Elektrické závady v soustavě EBS přívěs (u verze software C1 bis D) s brzdícím přívěsu 971 002 802 0

Tato informace se vztahuje na chyby při přenosu signálu mezi brzdícím 971 002 802 0 a modulátorem TEBS .

Opr. sada 971 002 921 2 Verze software C1, C2

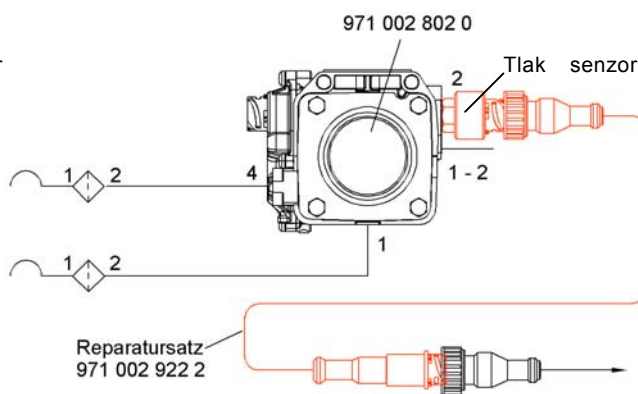
T. č. používaný brzděč 971 002 802 0 je nutno dovybavit opravářskou sadou 971 002 921 2 nebo 971 002 922 2, dle verze software elektroniky TEBS.

Opr. sada 971 002 921 2 obsahuje:

- Y-Kabel
- Tlakový spínač
- Tlakový spínač
- Šroubení
- Kontramatice
- T-kus

- Po zabudování oprav sad 971 002 921 2 nebo 971 002 922 2 zůstává elektrická přípojka na ventilu 971 002 802 0 nepřepojena a nezměněna.
- Znovuvedení do provozu není nutné.
- V záruční době bude uhrazena pouze opravárenská sada po předložení diagnostického protokolu.**

Opr. sada 971 002 922 2 verze software C3 a D

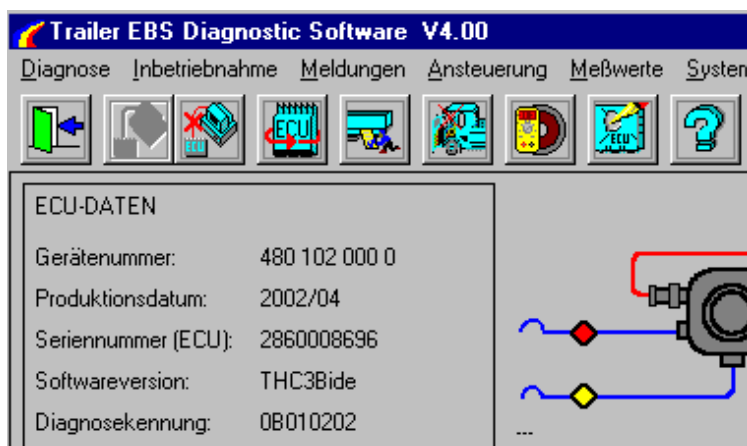
Opr. sada 971 002 922 2 obsahuje:

- Kabel
- Tlakový senzor
